### INFORME DE AUDITORÍA N° 25665-2025-CG/MPROY-AC

AUDITORIA DE CUMPLIMIENTO  
AUTORIDAD NACIONAL DE INFRAESTRUCTURA  
LIMA – LIMA – LIMA

“EJECUCIÓN DEL PROYECTO DEFENSAS RIBEREÑAS DE  
LA QUEBRADA SAN CARLOS DEL PLAN INTEGRAL DE  
RECONSTRUCCIÓN CON CAMBIOS, EN EL MARCO DEL  
ACUERDO DE GOBIERNO A GOBIERNO”

**Imagen n.º 9**  
**Interferencias en Proyecto Quebrada San Carlos (Expediente técnico)**

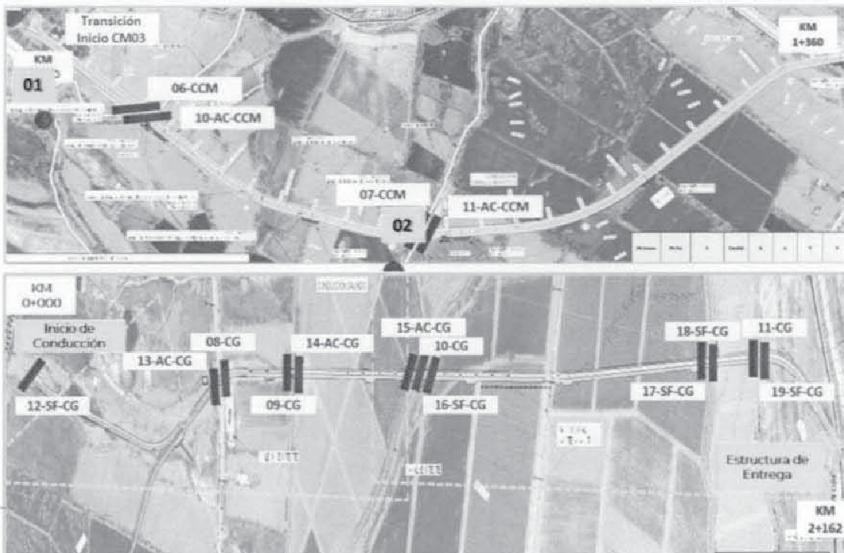
En conclusión, queda evidenciado que el Contratista, a través de las visitas a campo y del levantamiento topográfico efectuado, señaló que identificó y consideró las interferencias existentes en el área donde se proyecta la construcción del Paquete 4B. Cabe precisar que, en los entregables de diseño presentados, el Gerente de Proyecto y equipo no formularon observaciones ni se dejó constancia de información faltante sobre el terreno por donde cruzan las obras.

Es importante señalar que, con posterioridad a la fecha de aceptación del diseño definitivo, el Gerente de Proyecto, Antonio Torres Ramírez aceptó el "Informe de modificación del Expediente Técnico – Paquete 4B" (en adelante, "Informe de Modificación de ET") mediante el correo ARCC1-WTRAN-359357 del 26 de junio de 2023 (Apéndice n.º 68). Esta aceptación se dio en atención a las actualizaciones realizadas por el Contratista durante la etapa de procura del paquete.

En el mencionado informe, el Contratista precisó que se realizó la inspección en campo de las interferencias que existen, pudiendo visualizar las siguientes:

**Imagen n.º 14**  
**Sección típica canal Conducción Galindo – RIBA 4 revisión "R00"**

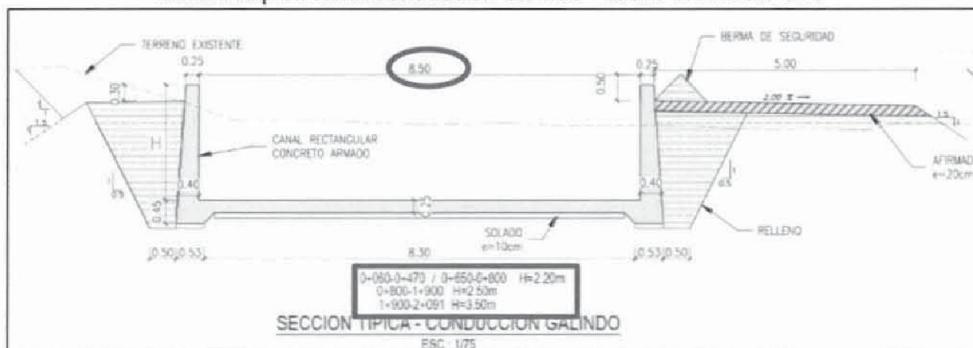
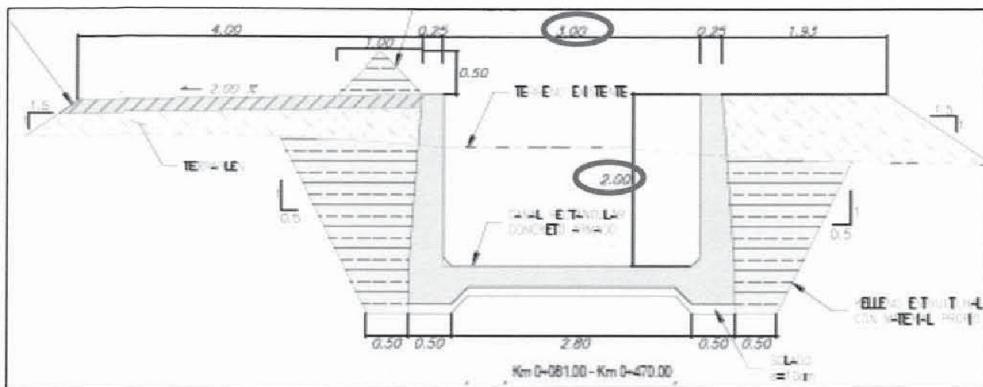
Asimismo, la sección típica del canal de Conducción Galindo en RIBA 4 Rev. R00 y RIBA 4 Optimizado, con la reducción de dimensiones del canal se muestran en las imágenes siguientes:

Comentario: Vista aguas arriba del canal. Sección de base = 8,50 m y altura variable = 2,20 m – 3,50 m.

Comentario: Vista aguas abajo del canal, tramo inicial km 0+061 – km 0+470. Sección de base = 3,00 m y altura = 2,00 m.  
 Fuente: Memoria Descriptiva 400115-CNBS001-590-XX-DM-ZZ-000001 - R01.

**Imagen n.º 16 e Imagen n.º 17  
Zona de demolición I – Inicio de canal Conducción Galindo**

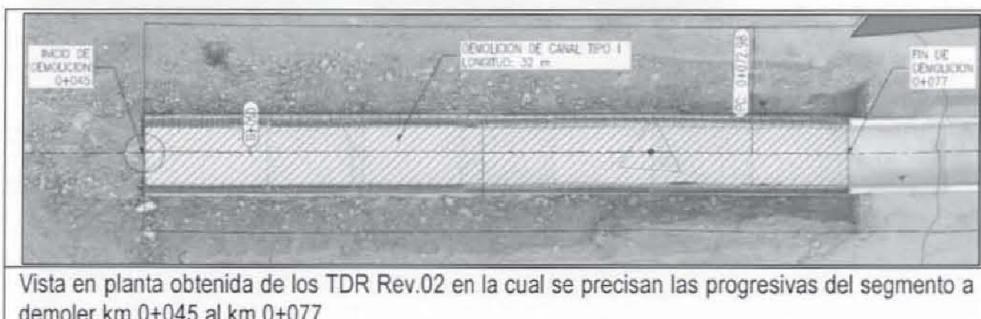
Respecto de los segmentos del canal existente que tendrán que ser demolidos para la adecuación de las nuevas estructuras de la Conducción Galindo, la primera zona correspondiente al desarrollo de la estructura de inicio y la segunda zona para el desarrollo de la confluencia de los canales paralelos de la Conducción Galindo y el canal de la Conducción Caballo Muerto 3, se muestra en las imágenes siguientes:

Imagen n.º 24 e Imagen n.º 25  
 Franja predial lateral disponible (lado izquierdo) km 0+077 – 0+470

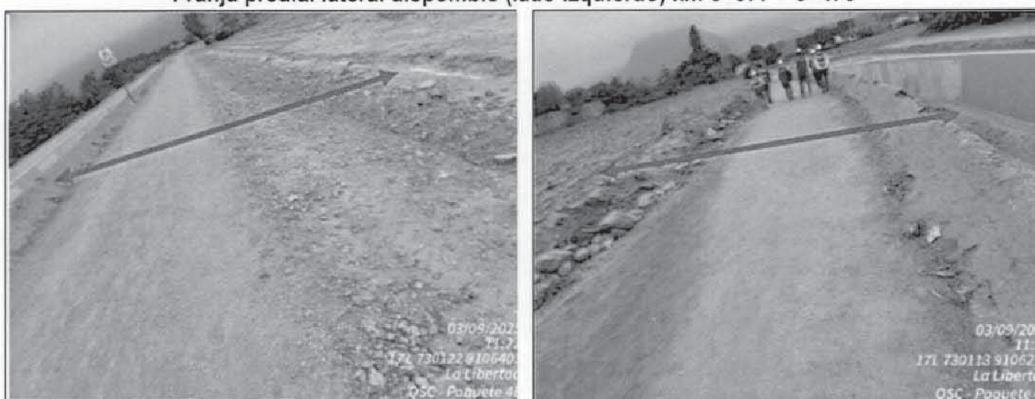
Sin embargo, se advierte que tales condiciones que incrementaron el costo de la LOR 78, son consecuencia de su diseño defectuoso, respecto del cual no se realizó los estudios de modelamiento y diseño hidráulico necesarios para dimensionar las estructuras, lo que es responsabilidad del contratista, en consecuencia, dichos incrementos no se hubieran presentado si el Contratista hubiera formulado correctamente el diseño; considerando que, la franja predial disponible fue determinada con su diseño defectuoso, resultando ahora insuficiente para las mayores dimensiones de las nuevas estructuras (Conducción Galindo), con limitaciones de espacio en las zonas de trabajo, que conllevará a la variación de las estrategias de constructibilidad, como el uso de "mortero autonivelante" (material de la subpartida "Relleno Estructural"), empleo de rutas alternas (incidente en las partidas de "Transporte de material excedente"), etc.; además de la disminución de rendimientos, derivando todo ello, al incremento de los gastos generales por el aumento de la cantidad del personal, y tiempo de trabajo, entre otros.

Al respecto, durante la visita de inspección física a obra realizada por la Comisión auditora el 3 de setiembre de 2025 (Apéndice n.º 60), entre el km 0+077 al km 0+470 se evidenció la línea de demarcación paralela al canal existente, a 7,50 m de distancia, correspondiente a la franja predial lateral disponible (lado izquierdo) según lo indicado por los representantes del Contratante<sup>127</sup>, ancho en el cual, de acuerdo a los TDR en Rev.02 de junio de 2025, se proyecta la construcción del canal paralelo con ancho de base de 4,50 m y el camino de servicio, según se muestra en las imágenes siguientes:
